CORRECCIÓN DE ERRORES MATERIALES DE LA ORDENACIÓN PORMENORIZADA DEL PLAN GENERAL DE ORDENACIÓN URBANÍSTICA DE MÁLAGA

NOVIEMBRE 2012

CORRECCIONES DE ERRORES MATERIALES DEL PGOU
Noviembre 2012

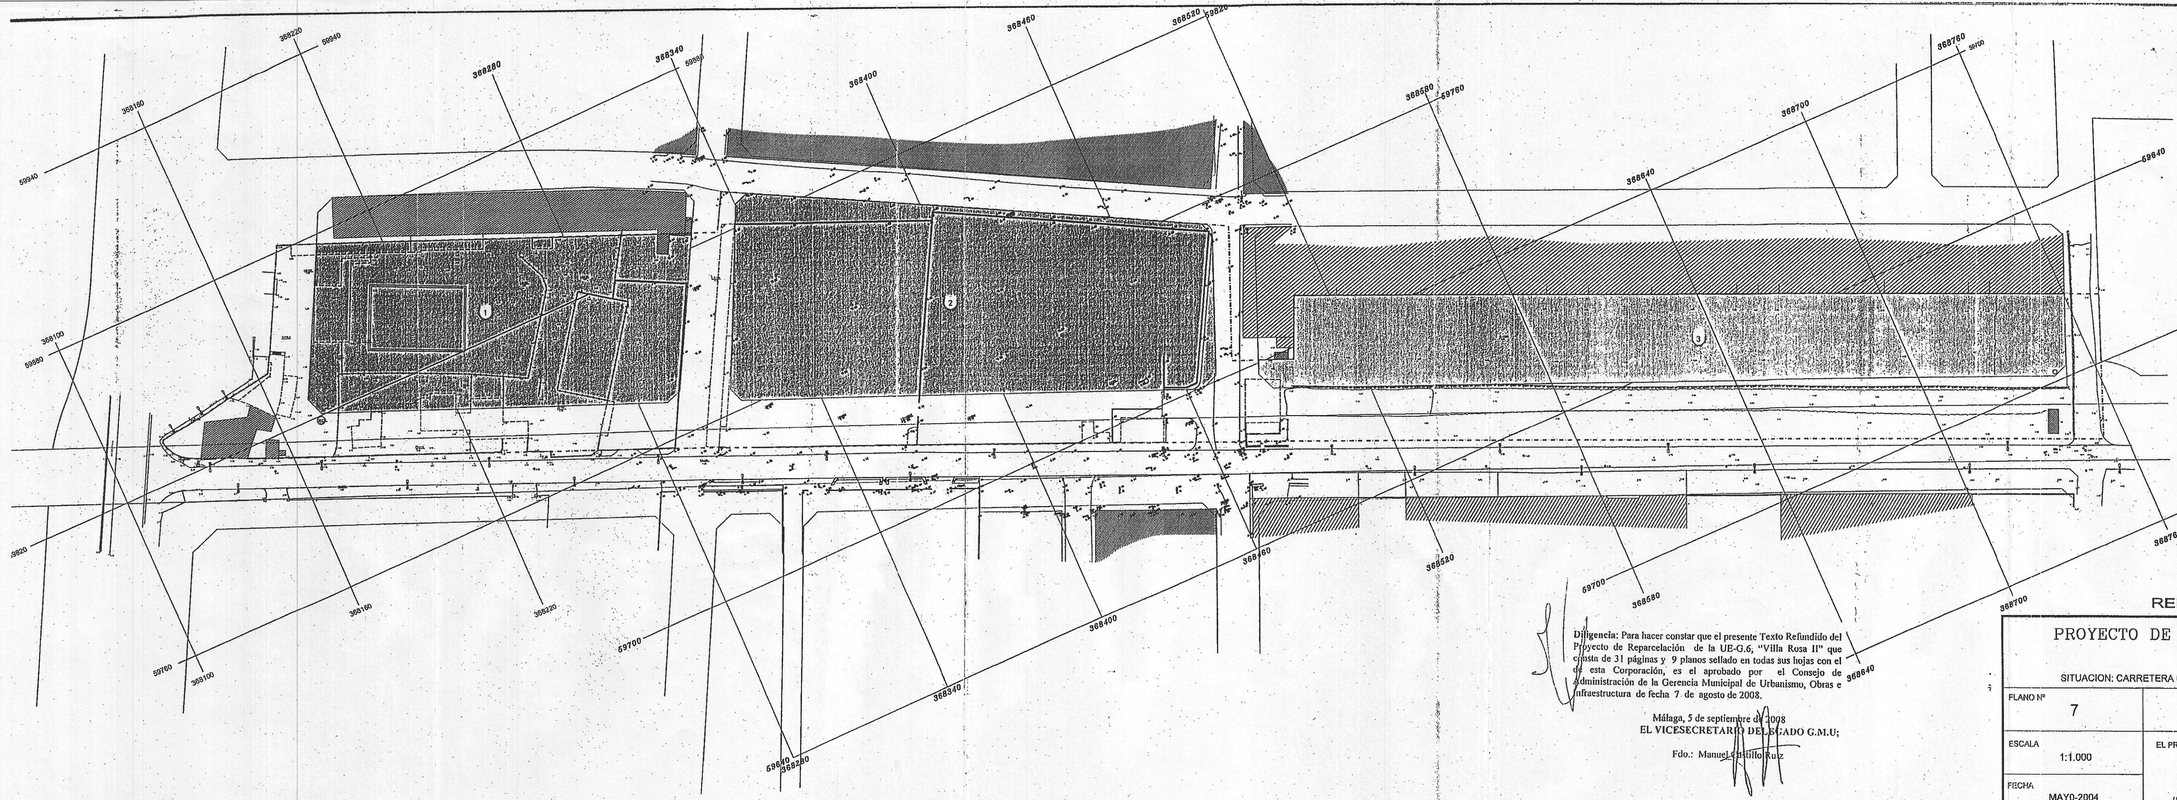
El índice edificable bruto que debería haberse reflejado es el de los 41.971,08 m2 edificables concedidos en el proyecto de reparcelación de la Unidad de Ejecución UE.G6 del PGOU de 1997, aprobado definitivamente el 21-12-04, (aplicando el índice de edificabilidad neto de las parcelas resultantes de 1,5m2/m2), dividido por la superficie bruta del sector que es de 43.785,75m2s. Lo que da un índice de 0,958 m2t/m2s, que es el que se debería haber incluido en la ficha, en vez de 0,685 m2/m2, y que no ha sido incluido por error en el techo edificable donde figura 29.980,72m2c, en vez de los 41.971,08m2c concedidos.

DOCUMENTO ACTUAL

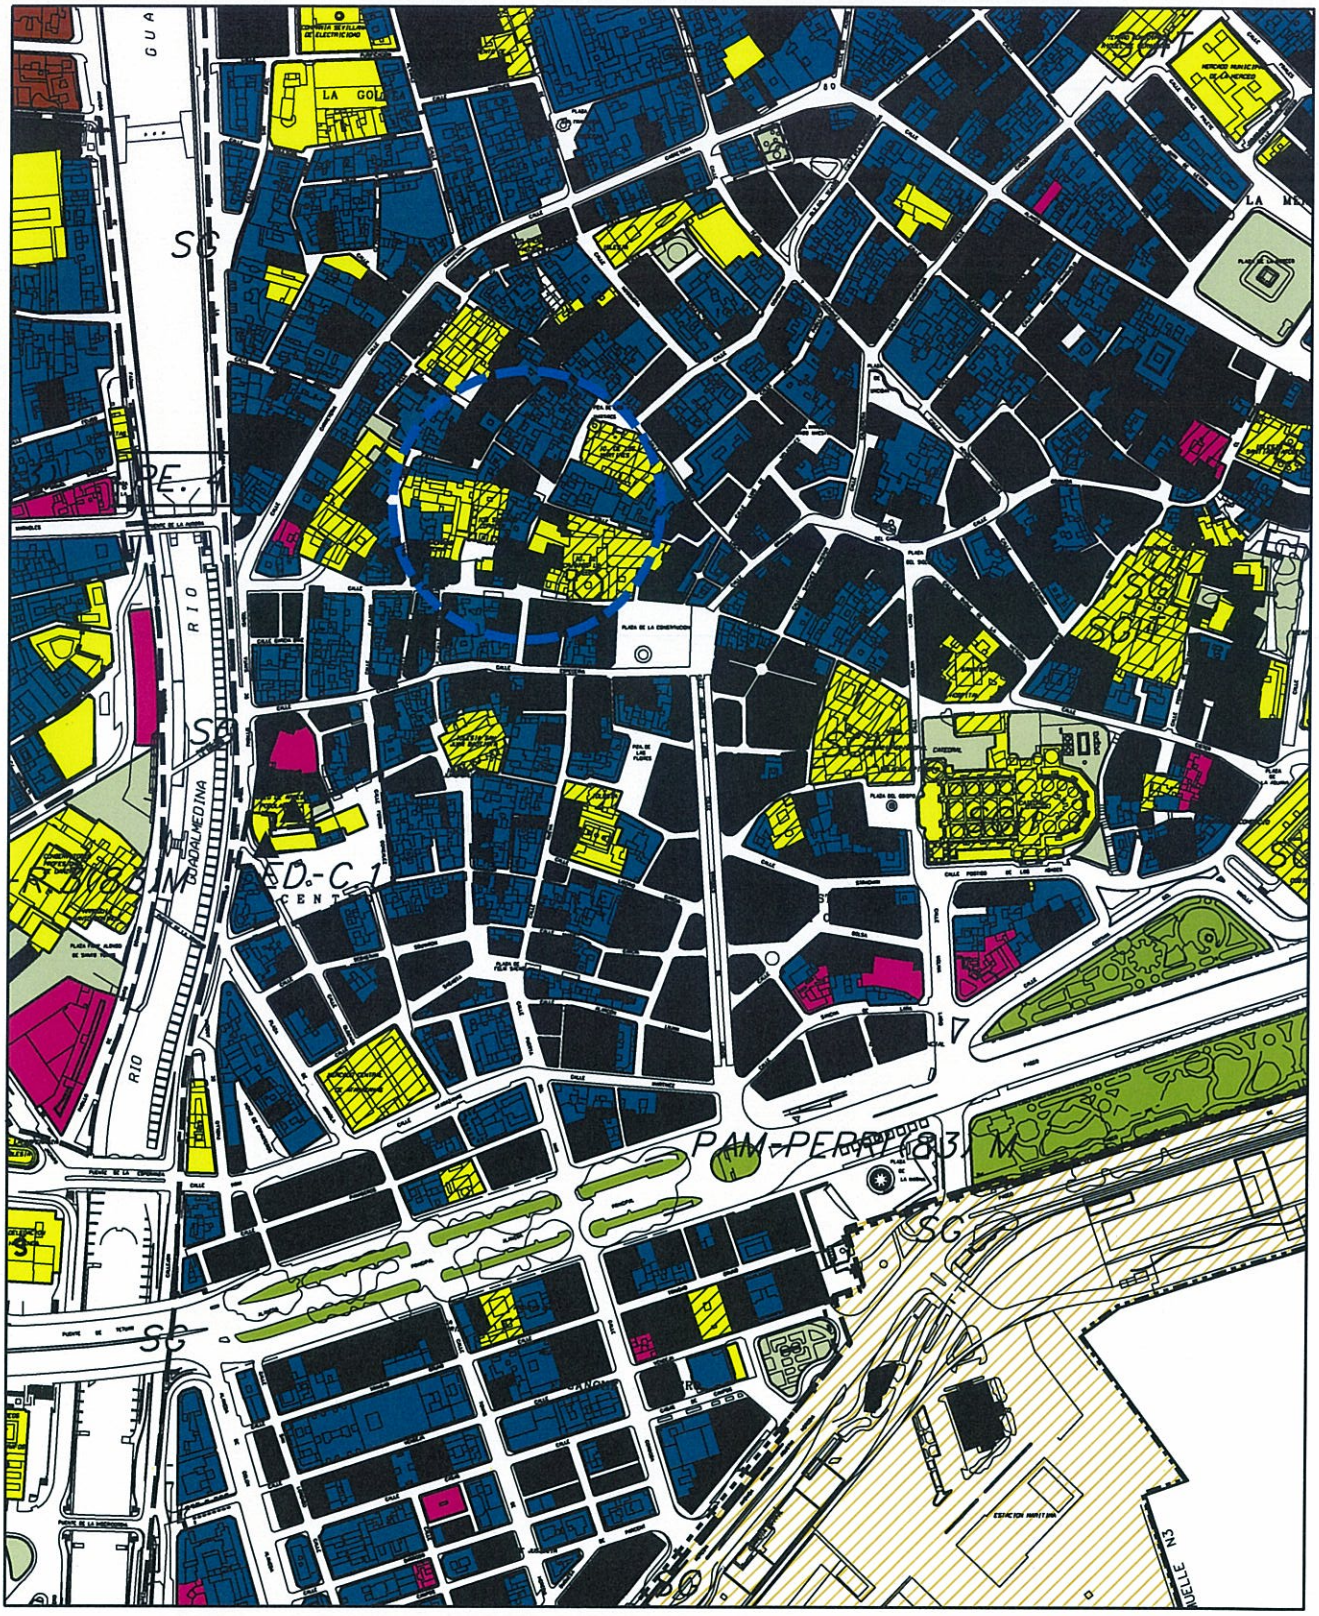
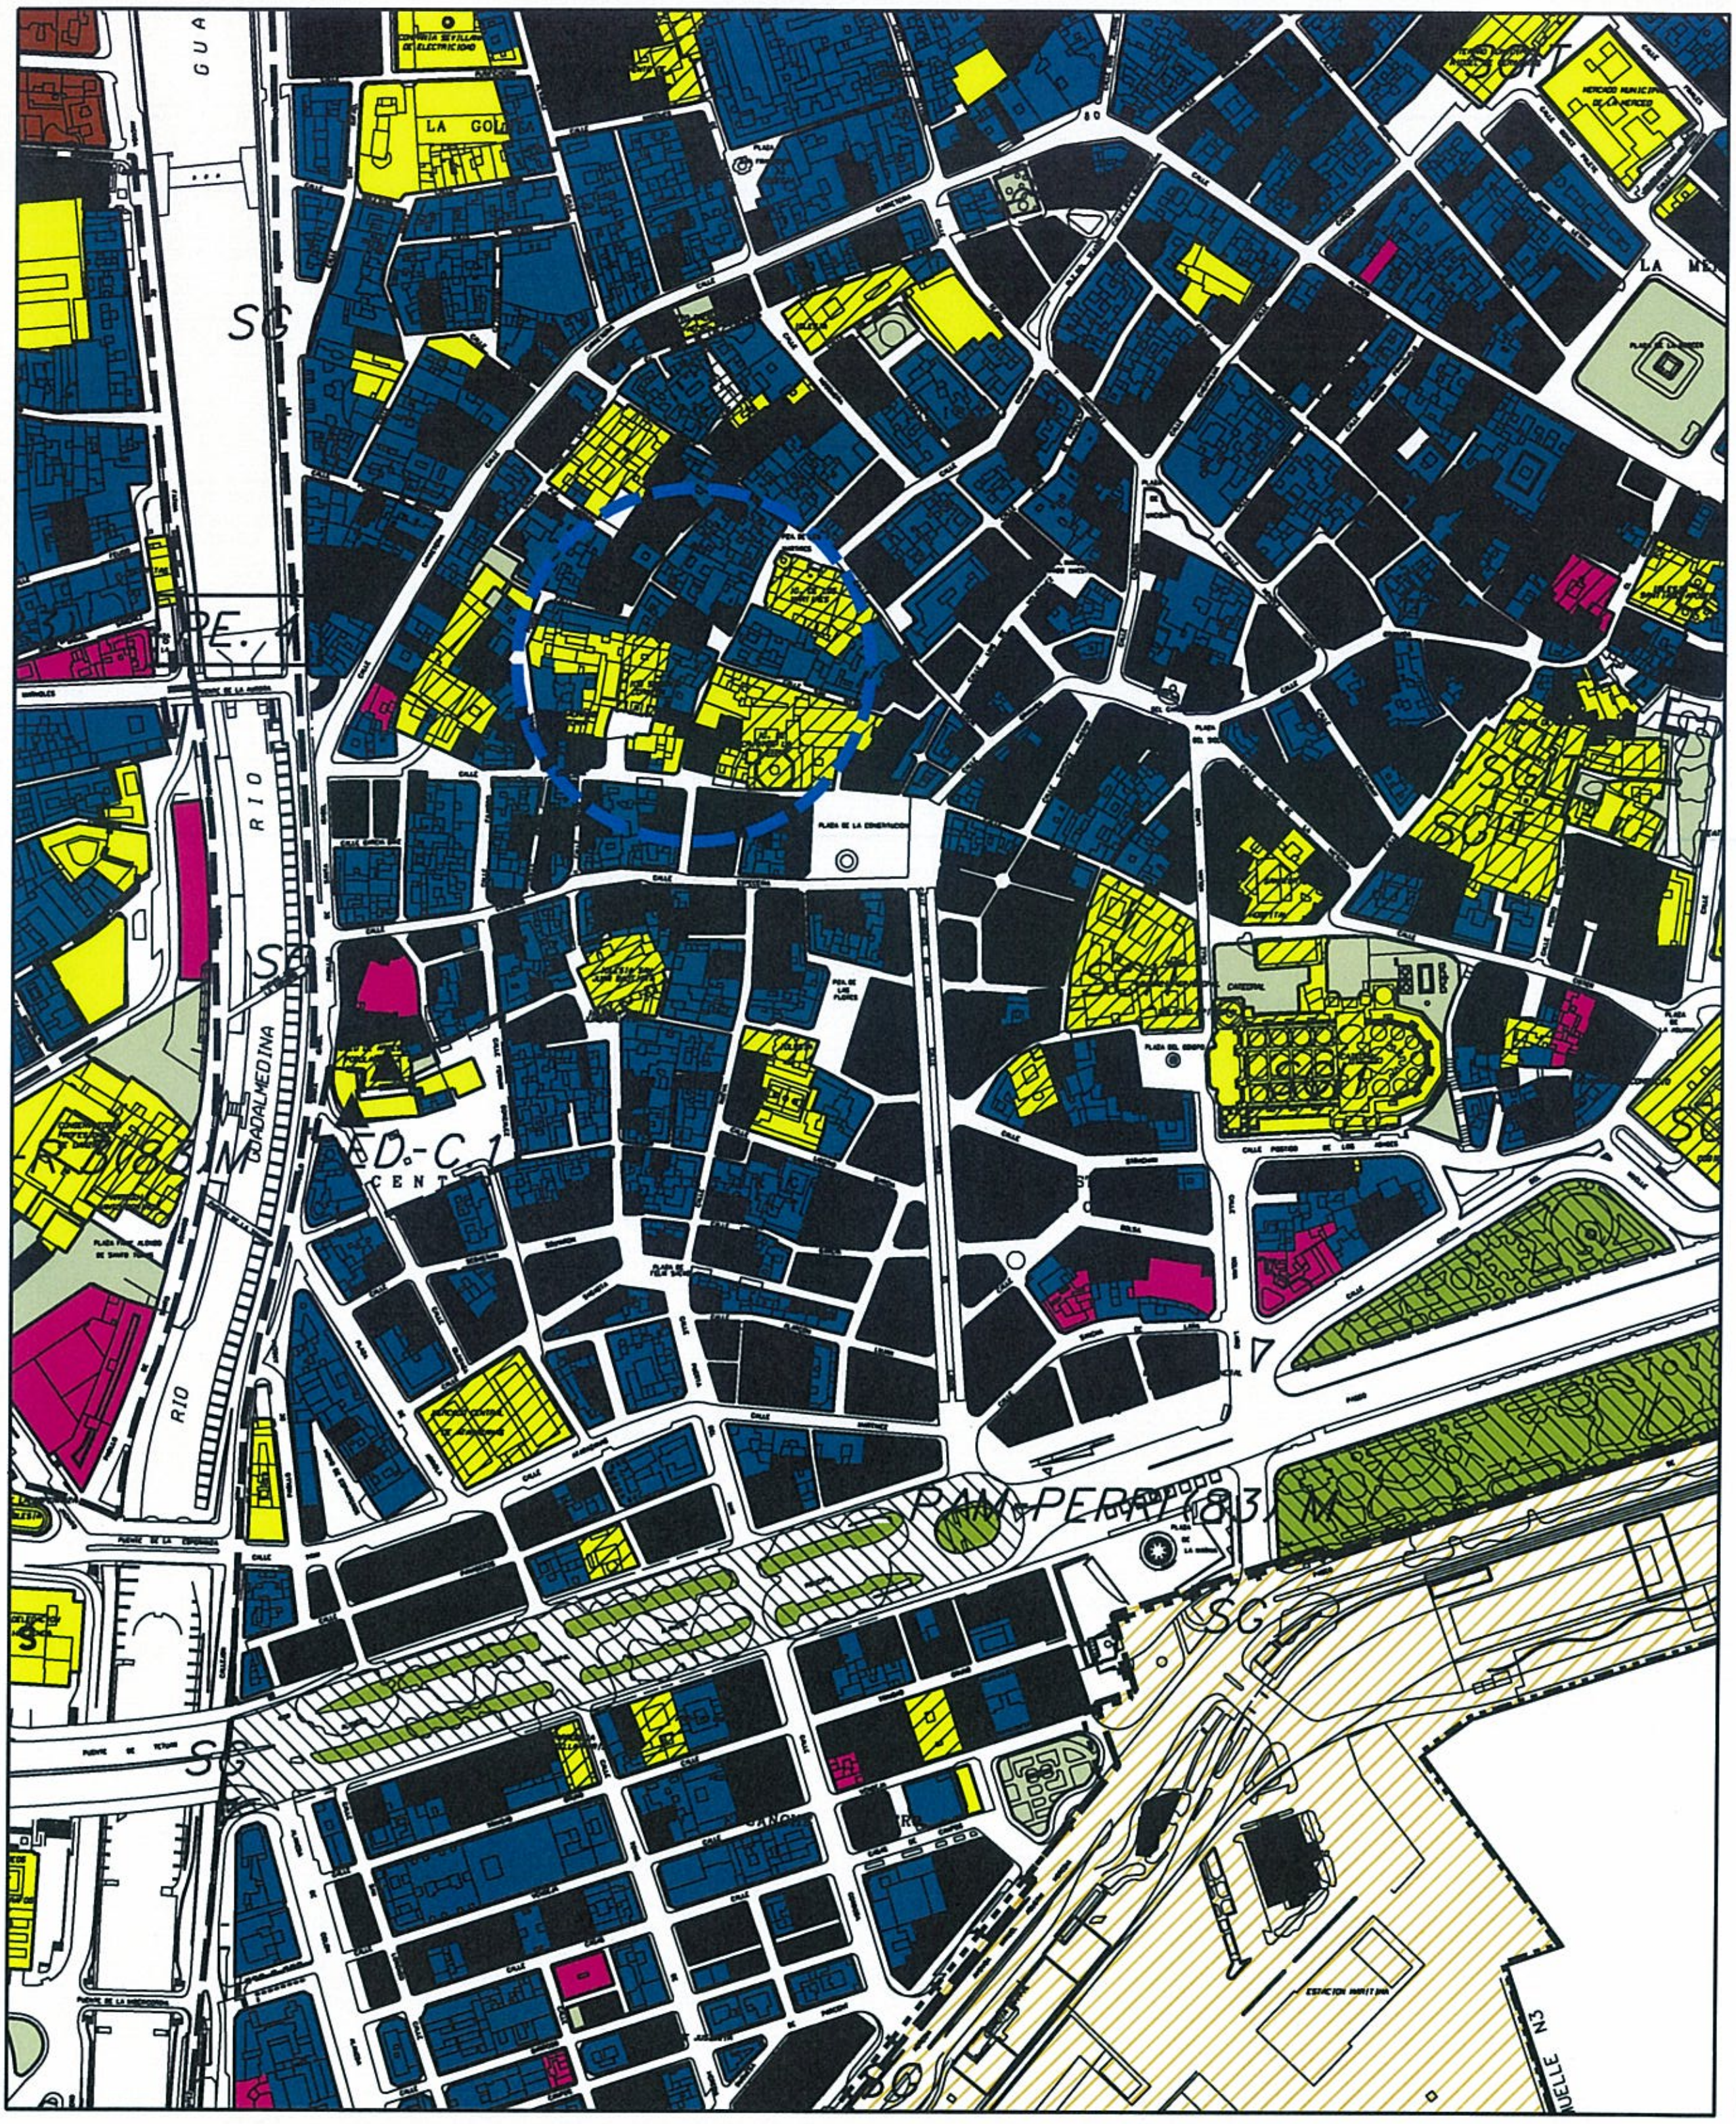
Se rectifican las alineaciones sobre el ámbito de los inmuebles sitos en Plazuela de San Juan de Dios nº 2 y nº 1 que figuran en el PGOU de 2011, acogiéndose a las establecidas por el Plan Especial de Protección y Reforma Interior del Centro Histórico.
